**SEMP TOSHIBA**

## **BOLETINS E DICAS TÉCNICAS DE TV**

A Semp Toshiba esta disponibilizando para seus Postos Autorizados neste documento, todos Boletins Técnicos emitidos de Abril/2003 a Março/ 2005, como também um conjunto de adaptações e dicas técnicas realizadas em laboratório, que visa principalmente melhorar a performance dos aparelhos de TV, como também agilizar os procedimentos de reparo.

Figura Ilustrativa:

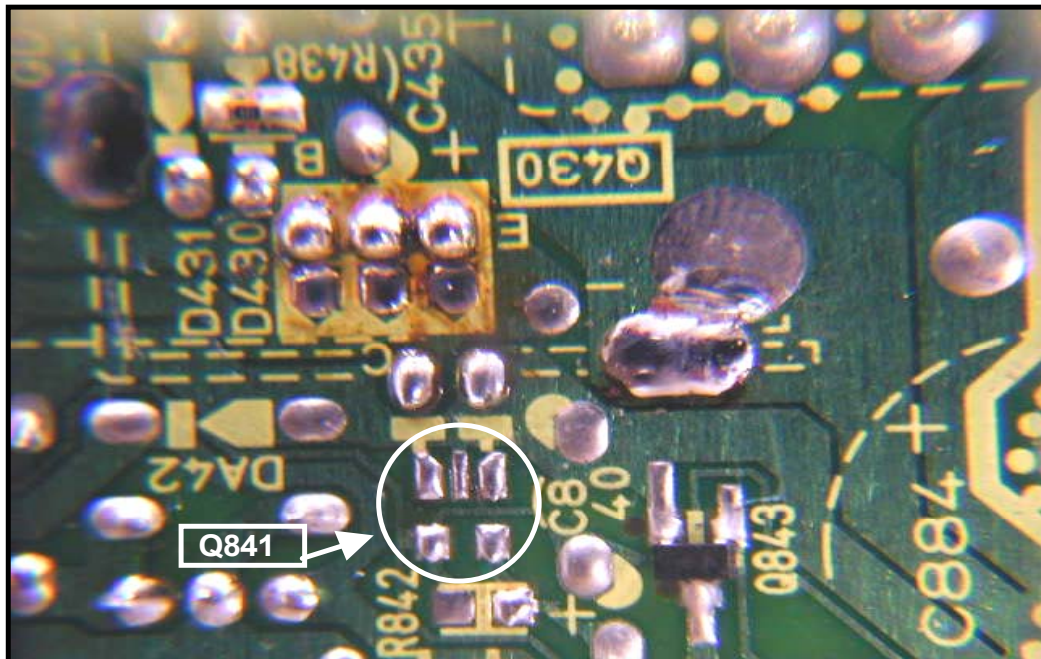
- 8.2 Como no chassis U13 a serigrafia que indica a posição Q841 do CI Reset não foi impressa na PCI Principal, observar na foto abaixo a localização deste componente, usando como referência a posição Q430, onde se encontra um regulador de 9V. O chassi U14 tem impresso a serigrafia, não tendo este problema.

O diodo RET 1N4148 poderá ser reaproveitado, o mesmo deverá sair da posição DA01 para a posição DB30, sendo solicitado apenas se estiver danificado.

POSIÇÃO	Alterar de:		Alterar para:		Observação
	NE	Descrição	NE	Descrição	
CA33	537360	Cap Elco 1R0 100V 85G RT050	338575	Cap Pmet 10000J 63V B32529	Substituir
RA33	530198	RES MET 273J 1/20W 1608	576638	RES MET 561 J 1/16W 1608 TSMD	Substituir
DB30			304619	DIODO RET 1N4148	Acrescentar
Q841			605027	CIRC INT BD4746G-TR	Acrescentar
DA01	304619	DIODO RET 1N4148			Retirar
GJ82	342837	Jumper 5,00 MM Fantasma			Retirar

Modo como foi montado o capacitor C435.

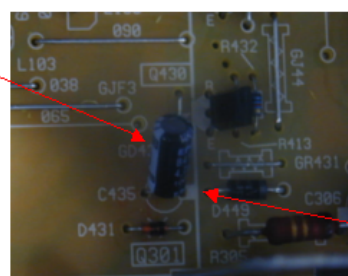
9.1 Durante o processo de produção dos aparelhos em destaque, um pequeno lote foi montado com o capacitor C435 invertido, devido a uma falha de impressão da serigrafia da PCI.

9.2 É **IMPORTANTE** efetuar a substituição e inversão de polaridade deste capacitor por outro do mesmo valor, em todos aparelhos modelo TV1022 com chassis U14/U14R e U15 que chegarem a Assistência Técnica, independente do tipo de defeito.

A serigrafia do capacitor C435 está invertida, sendo assim a polaridade do capacitor deverá ficar invertido ao desenho da serigrafia na PCI Principal.

Alterar de:		Alterar para:	
POSIÇÃO	NE	Descrição	NE	Descrição	
C435	Figura 1	CAP ELCO 4R7 M 100V 85G RT050	537823	CAP ELCO 4R7 M 100V 85G RT050

Modo como deverá ser montado o capacitor C435.

O circuito de deflexão horizontal deverá ficar conforme esquema:

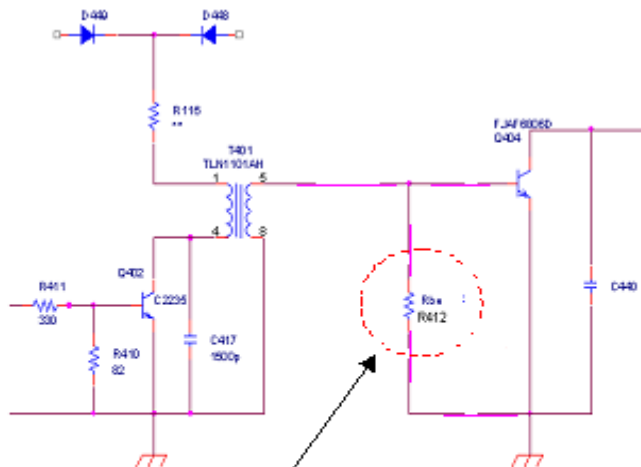
10.1 As alterações descritas abaixo, tem o objetivo de solucionar a queima do transistor de saída horizontal em modelos de TV'S 10",14",20"mono/st que utilizam chassis U14/U14R/U15 e U16:

- Antes de substituir o transistor Q404 BU808DFI, verificar se o transistor Q406 e o capacitor C419 estão alterados.
- Substituir o capacitor cerâmico C463 de 2200Kpf para para 100Kpf.
- Substituir jumper JP001 por bobina de choque TEM2011.
- Substituir resistor R426 de 0,33ohm por 0,47ohm.

POSIÇÃO	Alterar de:		Alterar para:	
	NE	Descrição	NE	Descrição
C463	311923	CAP CER 2200 K Y5F	567595	CAP CERA 104 Z 25V 1608
JP001	342846	JUMPER 7,5MM FANTASMA	456606	BOBINA CHOQ TEM2011 AT26
R426	620000	RES META R33 J SFR25H 150A	623588	RES META R47 J SFR25H 150A

Posição onde o diodo D909 será incluído

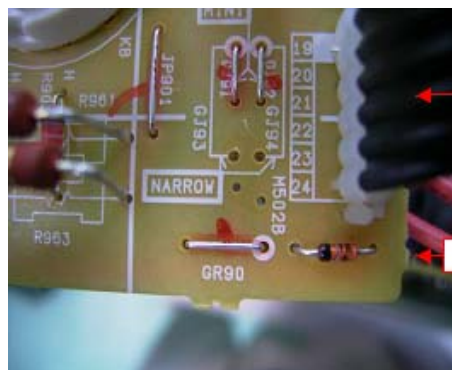
- 16.1 Ao darem entrada no Posto Autorizado os Televisores de 10 e 14 polegadas ACDC, que utilizam Chassis (U15/U16/U17), com o transistor SMD na posição Q906 (DTC123JK) na PCI DO CINESCÓPIO, deverá ser colocado um diodo zener de 12V (NE: 304655) na Placa do CRT.
- 16.2 O mesmo deverá ser inserido ao lado do cabo de seis vias M502B, onde já existe a furação na PCI. O catodo do diodo deverá ser conectado à base do Transistor Q906, e o anodo ao Terra.

**ATENÇÃO:** A PCI CRT não tem o desenho desta posição, apenas a furação na PCI. Realizar esta alteração em todos televisores mencionados acima, que não apresentarem o diodo neste circuito, independente do defeito reclamado.

POSIÇÃO	NE	Descrição
R412	304655	DIODO ZEN MTZJ12A

FIG. Diagrama para conexão dos componentes:

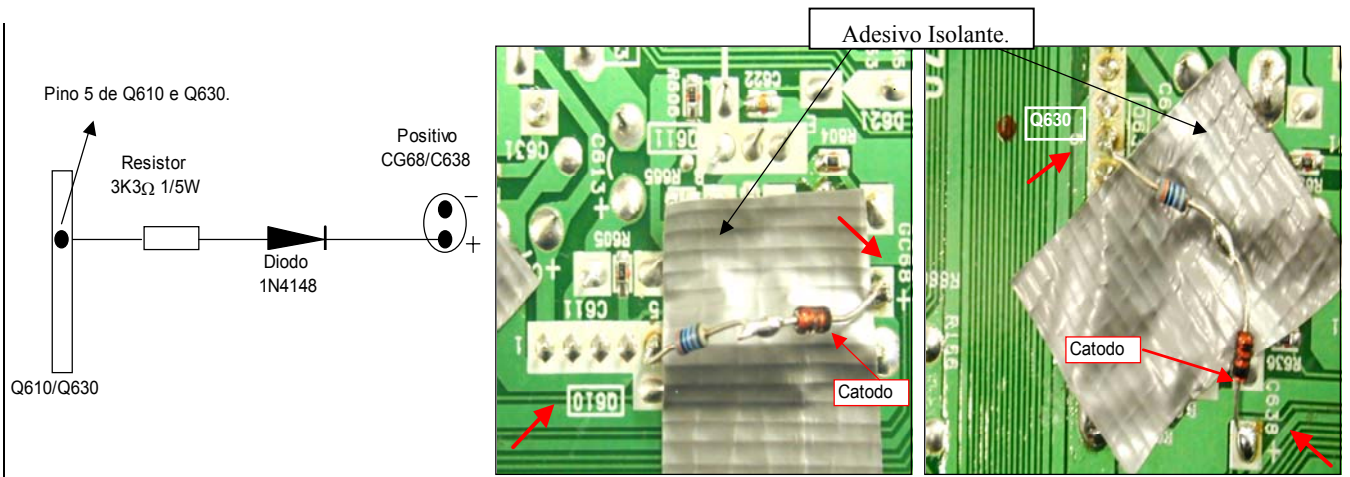
Acrescentar Resistor de 3K3ohm 1/5W em série com o DIODO 1N4148 , para eliminar FM com o TV na condição Stand By. Este circuito **não** está previsto na PCI Principal e deve ser montado nos dois Circuitos Amplificadores de Áudio TDA2611 (Q610 e Q630): Q610 para o positivo de CG68 e Q630 para o positivo de C638.

Figura Orientativa:

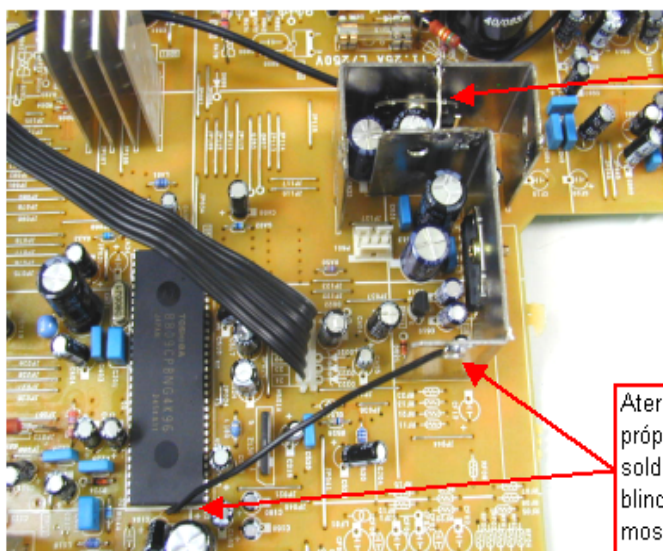
22.1 Quando houver reclamação de captação de FM no televisor, com volume baixo ou com malte acionado, interligar os dissipadores do Circuitos Integrados de saída de áudio Q610 e Q630 com um pedaço de fio nu, e ligando o dissipador do CI Q610 para o terra, conforme detalhamento da figura abaixo;

Soldar um pedaço de fio nu interligando os dois dissipadores Q610/ Q630 dos Amplificadores de Áudio como mostrado em detalhe na foto ao lado.

Aterrar os dissipadores soldando uma ponta do fio no próprio dissipador de Q610 e a outra ponta deverá ser soldada em uma fenda prevista para colocação da blindagem de Q501 localizada bem ao lado como mostrado em detalhes na foto ao lado.

Figura para conexão dos componentes:

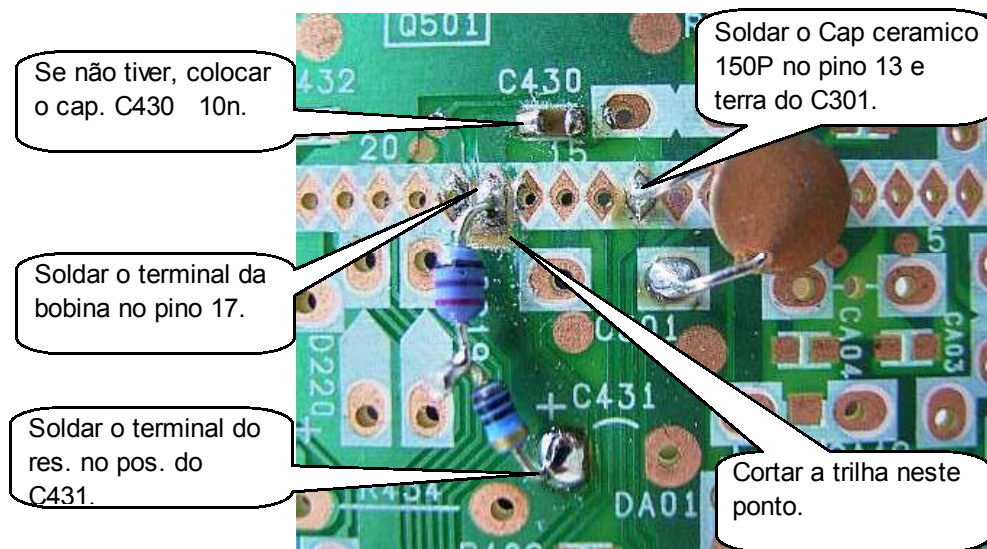
- Verificar a posição C430, se não tiver o capacitor, colocar um capacitor cerâmico de 10n, disco ou SMD.
- Cortar a trilha de cobre próximo ao pino 17H-Vcc de Q501.
- Interligar o ponto cortado com um resistor de 10 ohm 1/5W em série com uma bobina de 27uH, o terminal da bobina tem que ser ligado no pino 17 de Q501 e o terminal do resistor no positivo do C431.
- Soldar um capacitor cerâmico de 150 PF entre o pino 13Hout de Q501 e a ilha do terminal terra do capacitor C301.

POSIÇÃO	Alterar de:		Alterar para:	
	NE	Descrição	NE	Descrição
C430			526817	CAP CERA 103 M 50V X 7R 160
sem pos.			533649	CAP CERA 151 J 50V CK45SL
sem pos.			407492	BOBINA CHOQ 27 UH J ELO
sem pos.			353584	RESISTOR 10J 1/5W
